改善箇所説明図

不具合発生箇所

点検扉

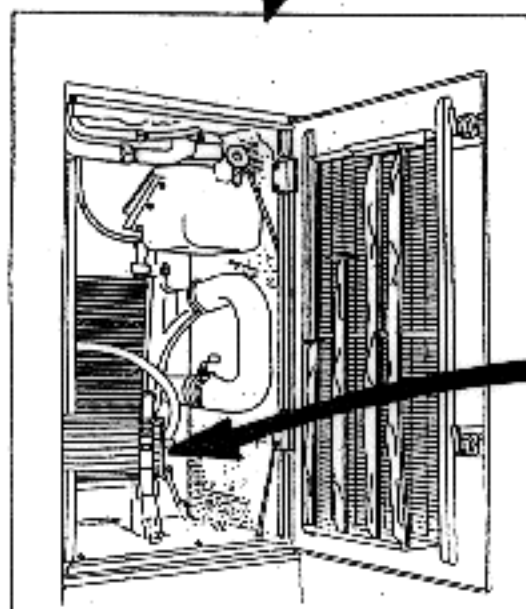
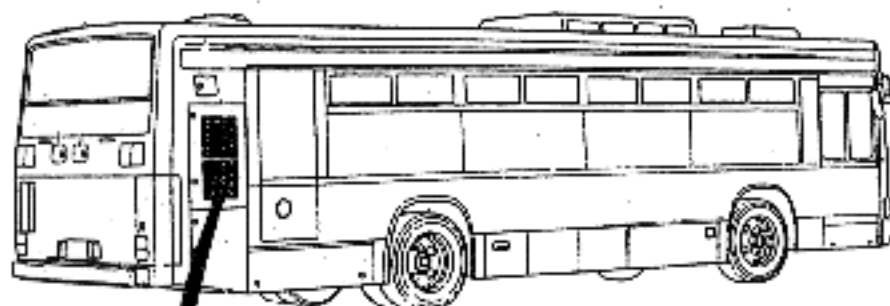
識別: 点検扉の内側下のフレーム上面に白ペイントを塗布する。

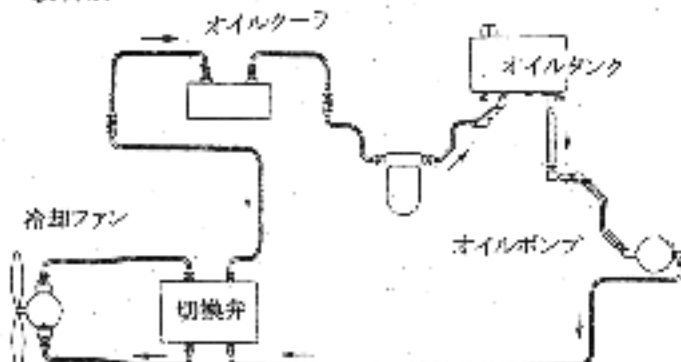
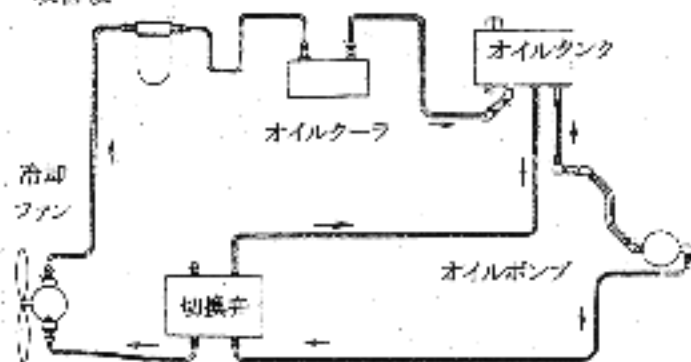
原動機の冷却装置において、冷却ファンを駆動する油圧回路が不適切なため、冷却ファン作動切換時の急激な圧力上昇によりオイルクーラが破損し、最悪の場合、作動油が漏れるおそれがある。

全車両、当該油圧回路を変更すると共に、オイルクーラを新品に交換する。
